福島第一原子力発電所 特定原子力施設に係る実施計画変更比較表（第Ⅱ章 2.5 汚染水処理設備等）

変更前	変更後	変更理由
<p>(中略)</p> <p>2.5.2 基本仕様 2.5.2.1 主要仕様 2.5.2.1.1 汚染水処理設備, 貯留設備 (タンク等) 及び関連設備 (移送配管, 移送ポンプ等)</p> <p>(中略)</p> <p>(46) 多核種処理水貯槽 ※1,3 合計容量 (公称) <u>1,145,301 m³</u> (必要に応じて増設) 基数 <u>820 基</u> (必要に応じて増設) 容量 (単基) 700m³, 1,000m³, 1,060m³, 1,140m³, 1,160m³, 1,200m³, 1,220 m³, 1,235m³, 1,330m³, 1,356m³, 2,400m³, 2,900m³/基※2 材 料 SS400, SM400A, SM400B, SM400C, SM490A, SM490C 板厚 (側板) 12mm (700m³, 1,000m³, 1,160m³, 1,200m³, 1,220m³, 1,235m³, 1,330m³, 1,356m³), 18.8mm (2,400m³), 15mm (1,000 m³, 1,060m³, 1,140m³, 1,330m³, 2,900m³), 16mm (700m³)</p> <p>(中略)</p>	<p>(中略)</p> <p>2.5.2 基本仕様 2.5.2.1 主要仕様 2.5.2.1.1 汚染水処理設備, 貯留設備 (タンク等) 及び関連設備 (移送配管, 移送ポンプ等)</p> <p>(中略)</p> <p>(46) 多核種処理水貯槽 ※1,3 合計容量 (公称) <u>1,122,301 m³</u> (必要に応じて増設) 基数 <u>797 基</u> (必要に応じて増設) 容量 (単基) 700m³, 1,000m³, 1,060m³, 1,140m³, 1,160m³, 1,200m³, 1,220 m³, 1,235m³, 1,330m³, 1,356m³, 2,400m³, 2,900m³/基※2 材 料 SS400, SM400A, SM400B, SM400C, SM490A, SM490C 板厚 (側板) 12mm (700m³, 1,000m³, 1,160m³, 1,200m³, 1,220m³, 1,235m³, 1,330m³, 1,356m³), 18.8mm (2,400m³), 15mm (1,000 m³, 1,060m³, 1,140m³, 1,330m³, 2,900m³), 16mm (700m³)</p> <p>(中略)</p>	<p>G 4 北, G 5 エリアタンク撤去に伴う記載の変更 G 4

全体概略図(4/4)

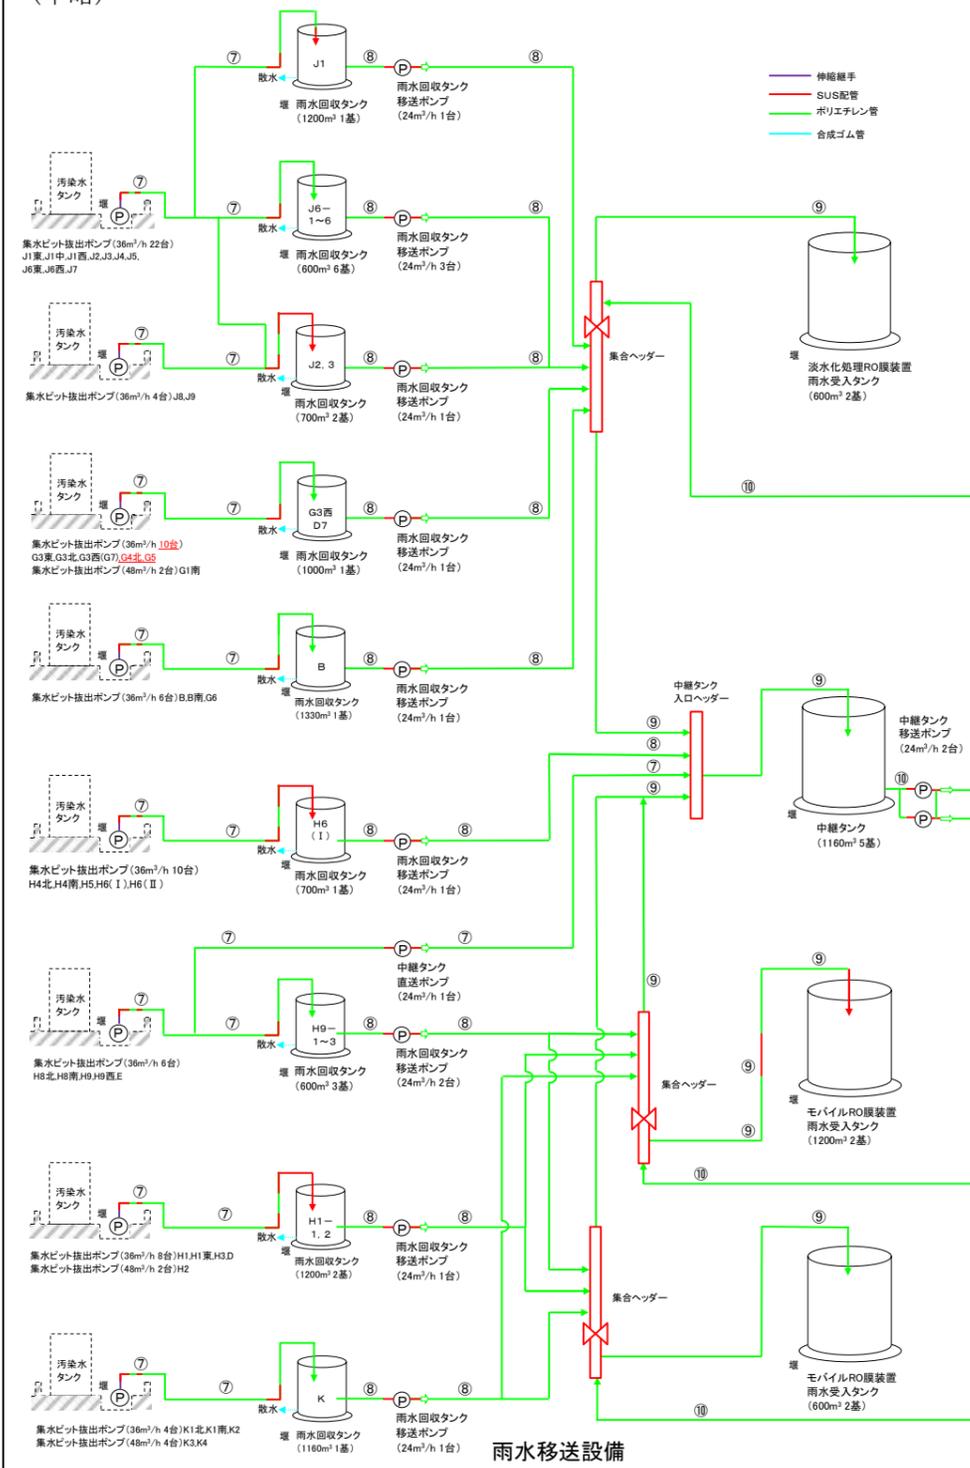
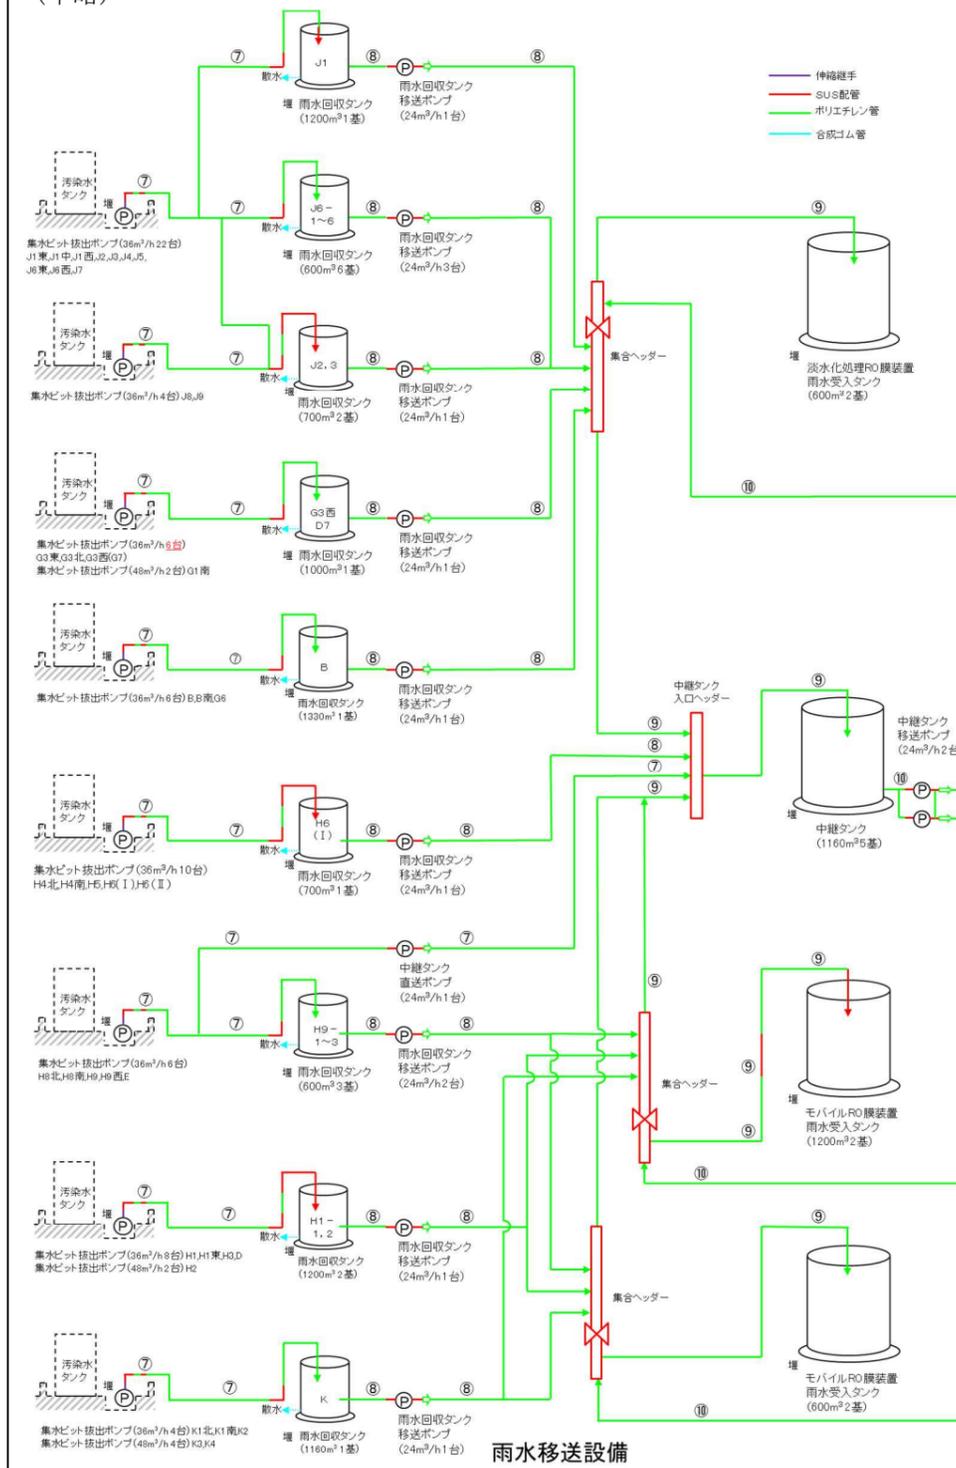
G4北, G5エリアタンク撤去に伴う記載の変更

雨水処理設備等概略配置図 (全体)

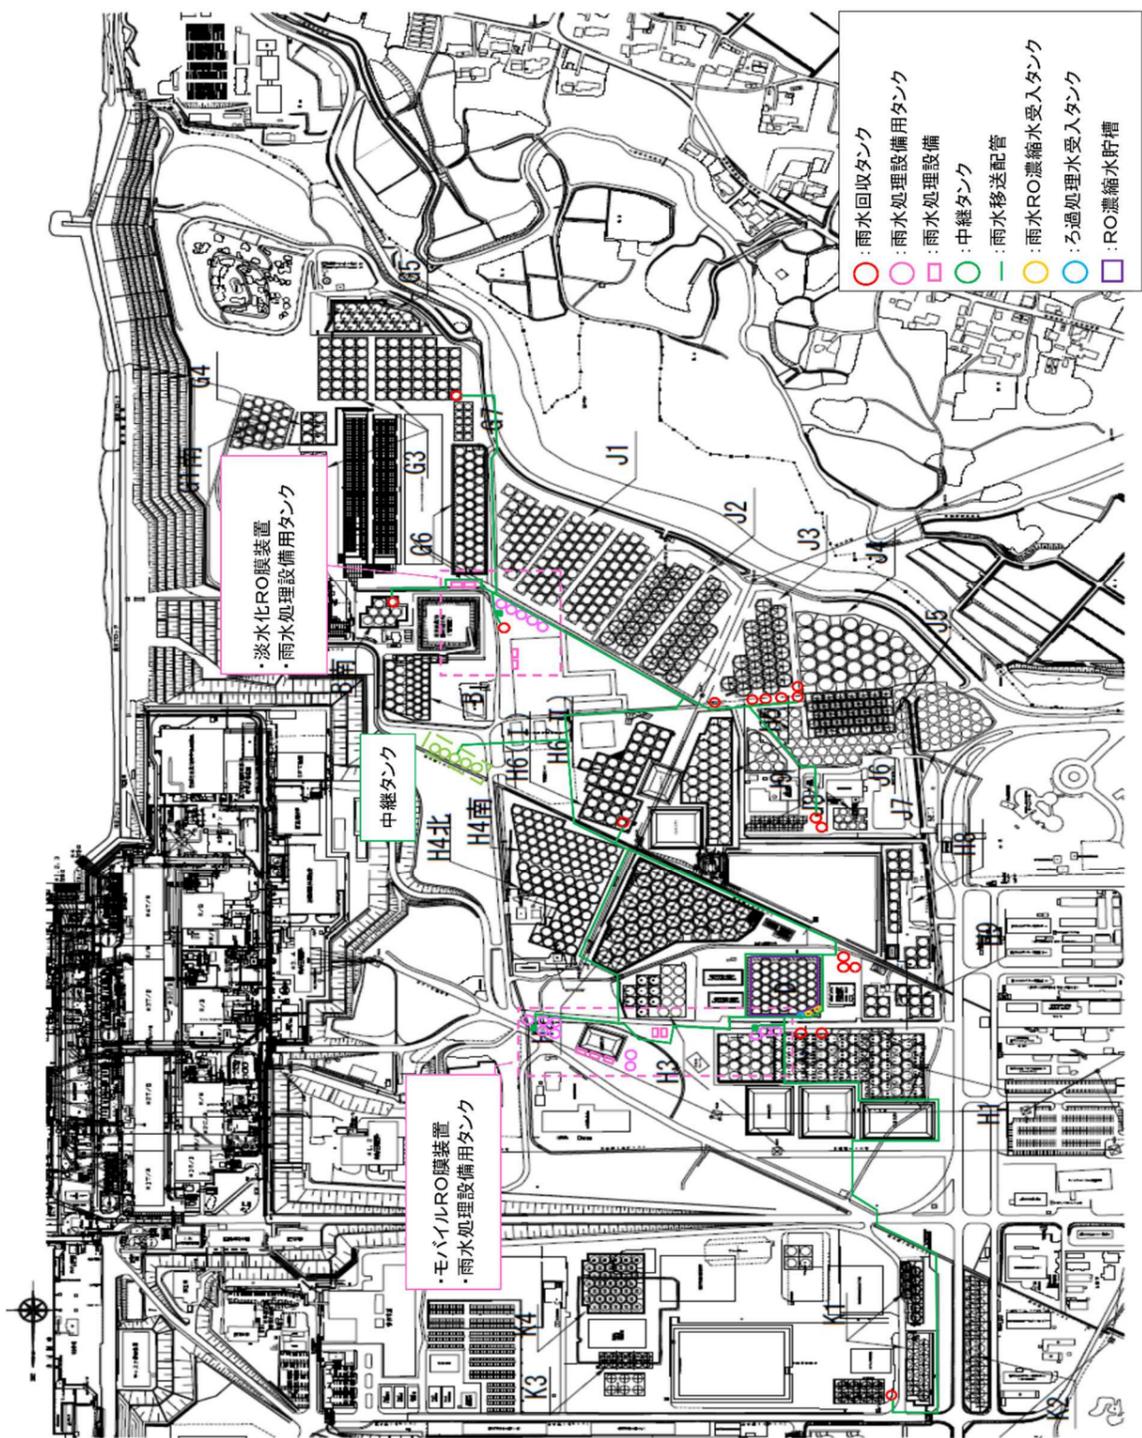
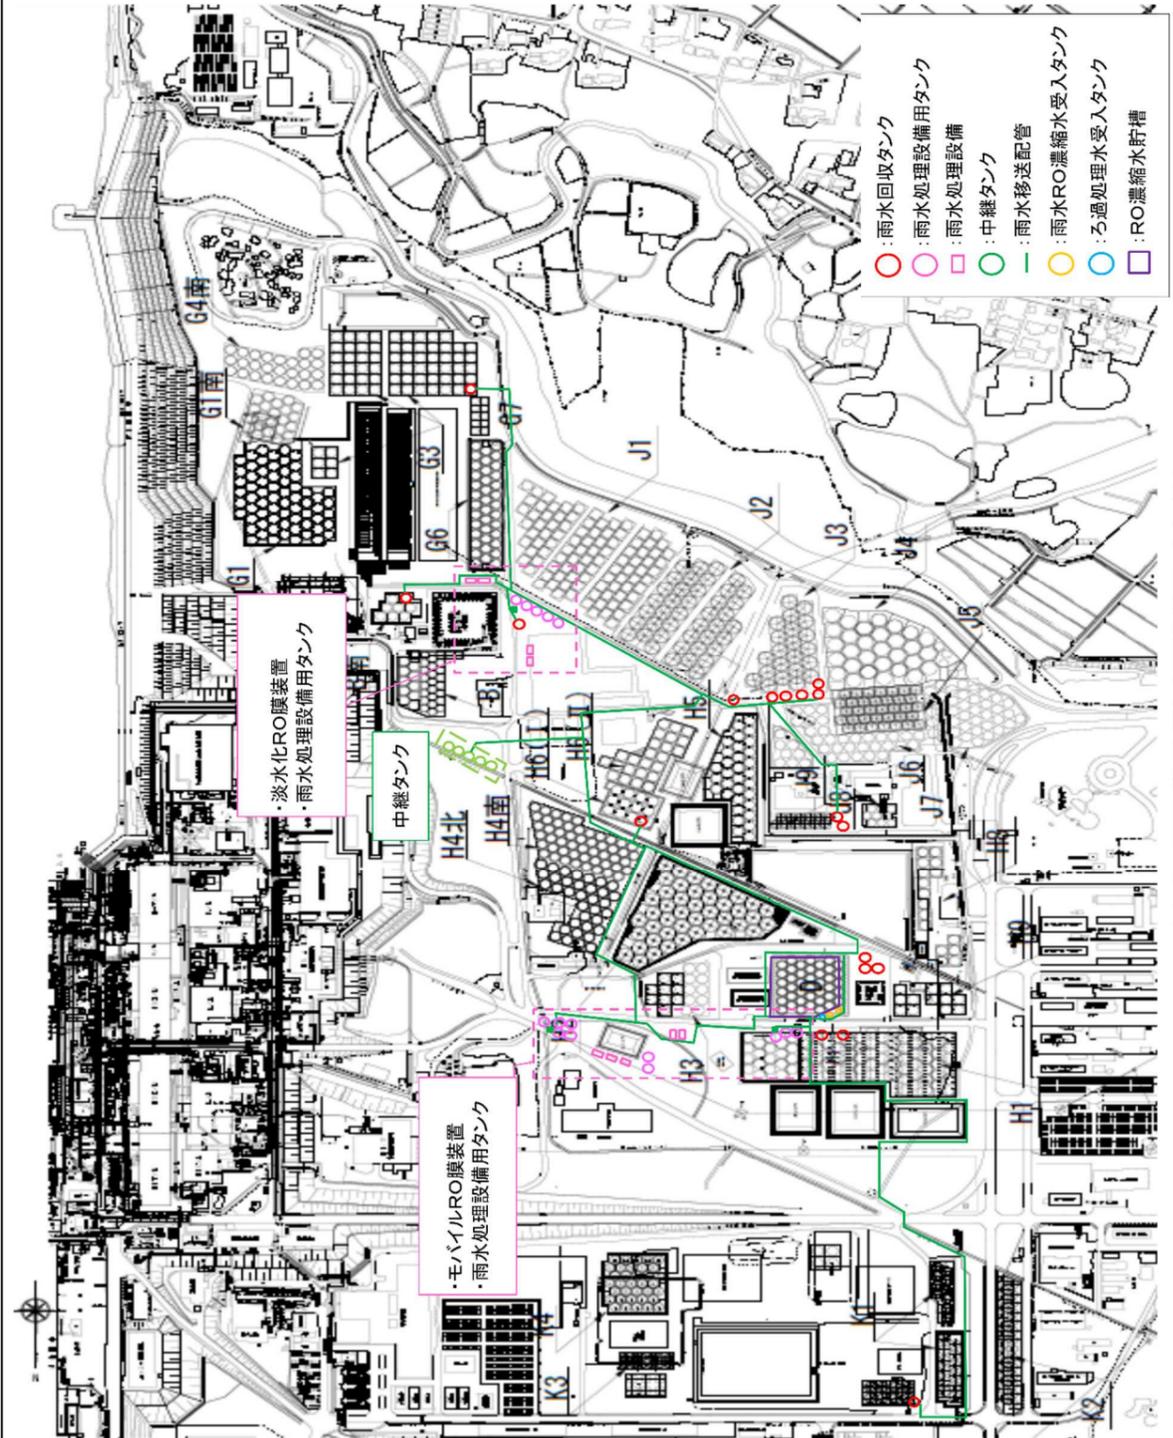
G4北, G5エリアタンク撤去に伴う記載の変更, 適正化

図2 雨水移送ラインの設置範囲図

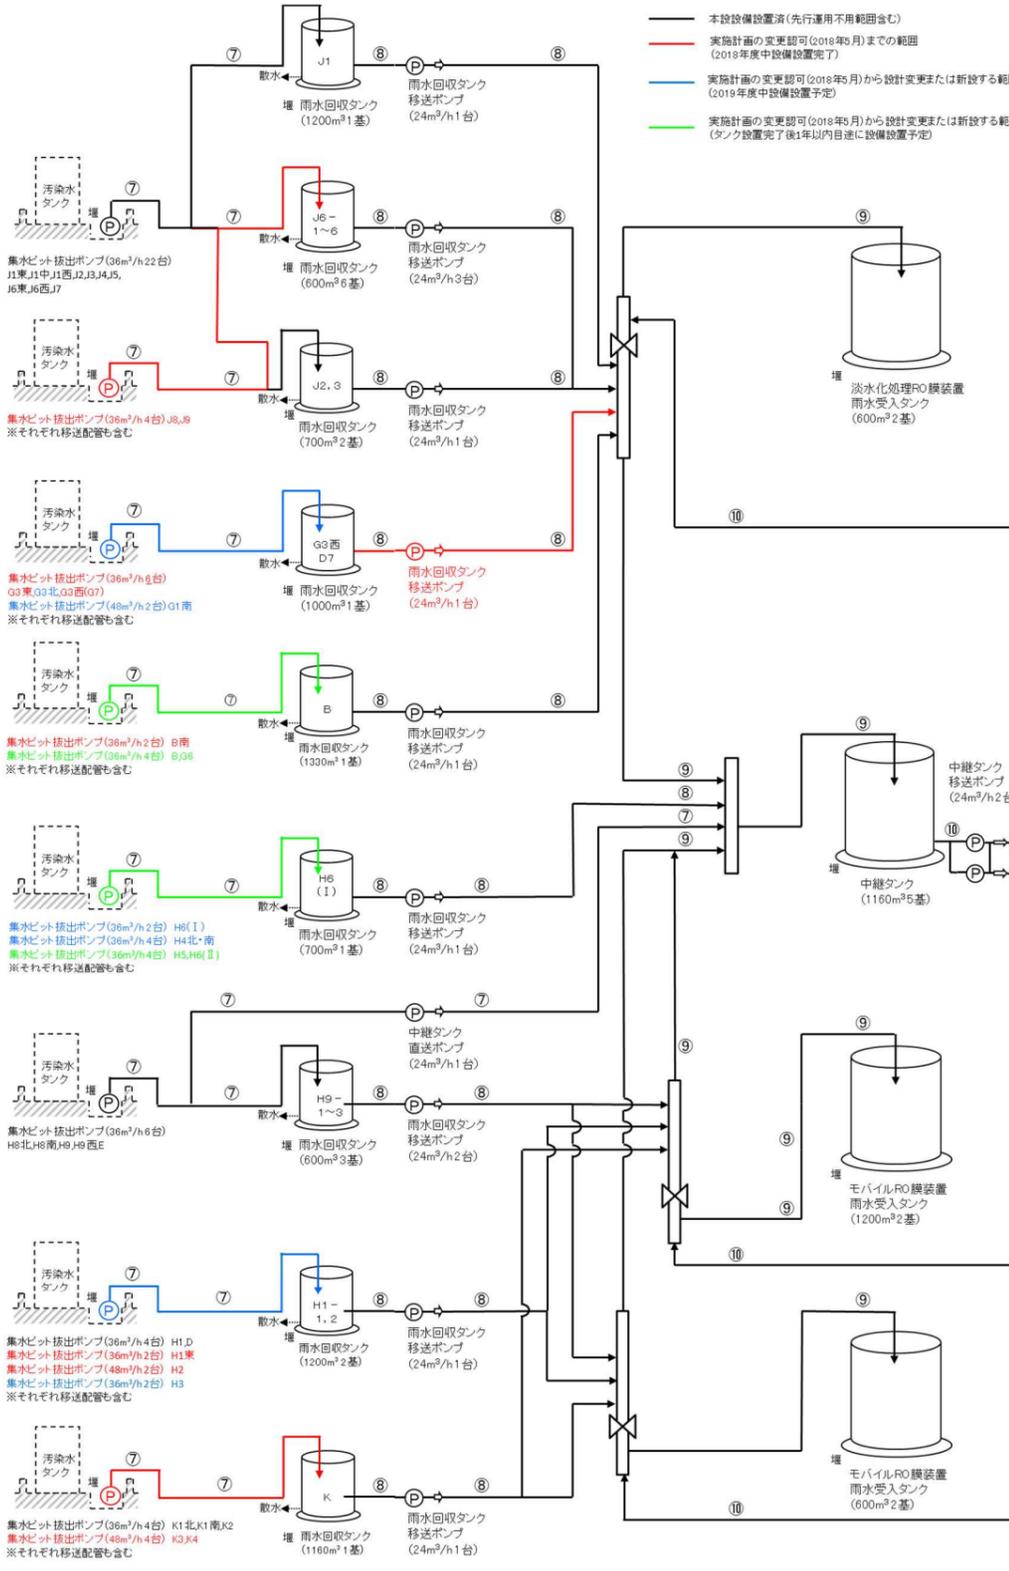
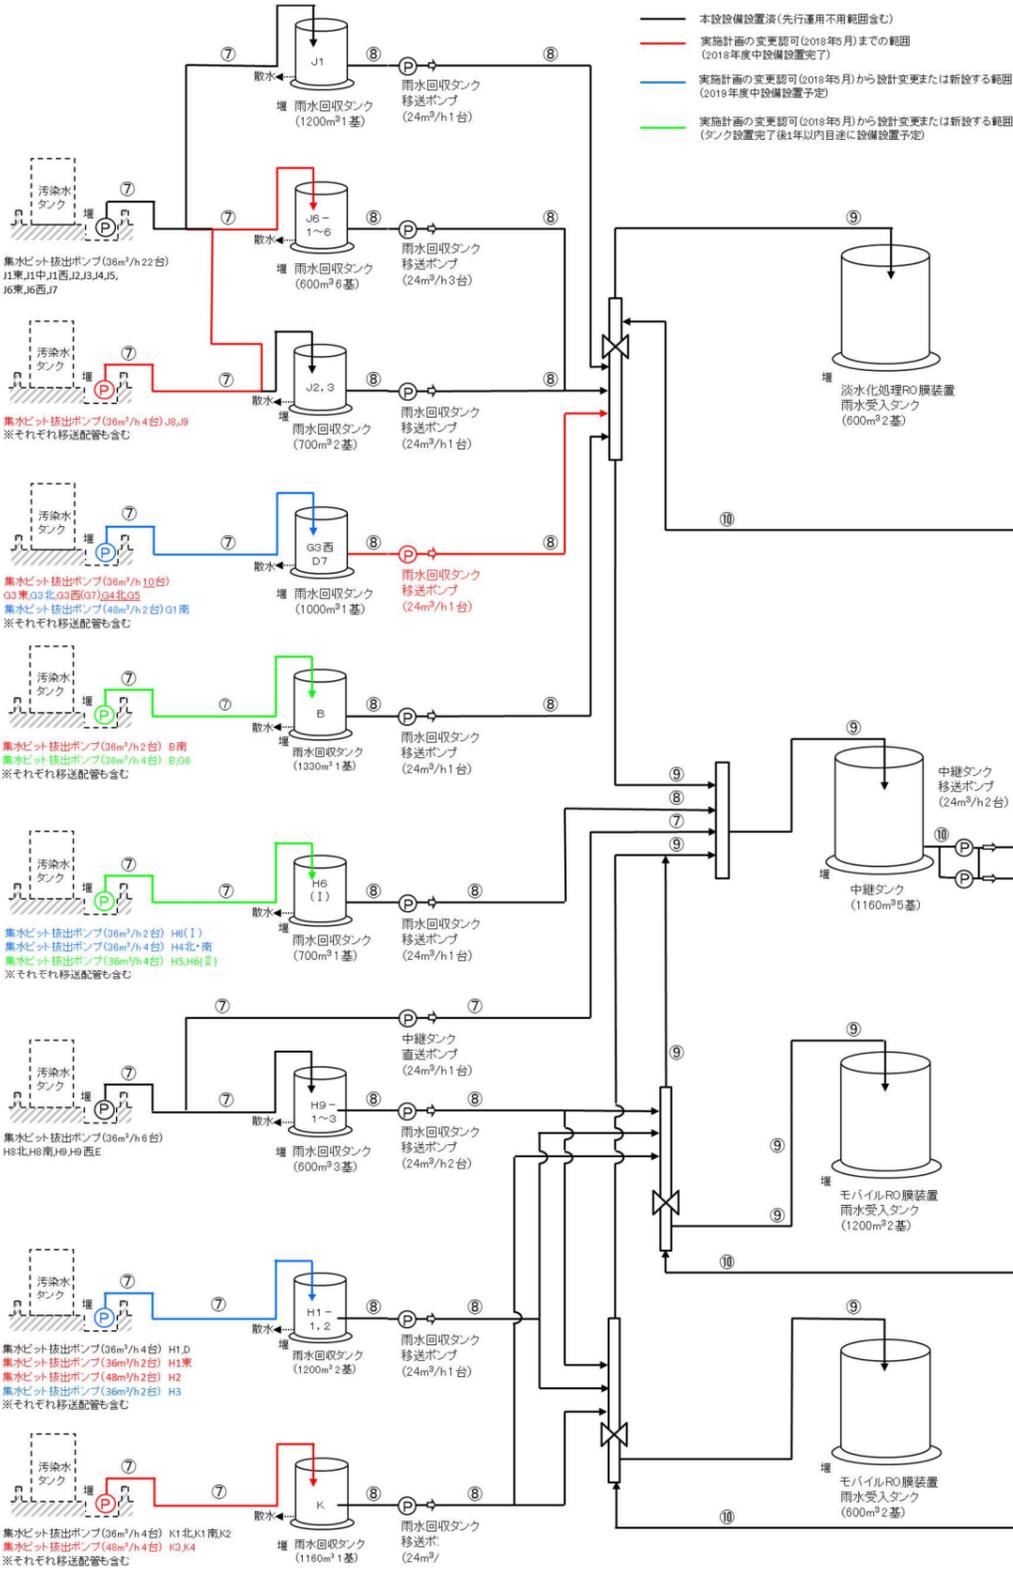
G4北, G5エリアタンク撤去に伴う当該タンクエリアの削除
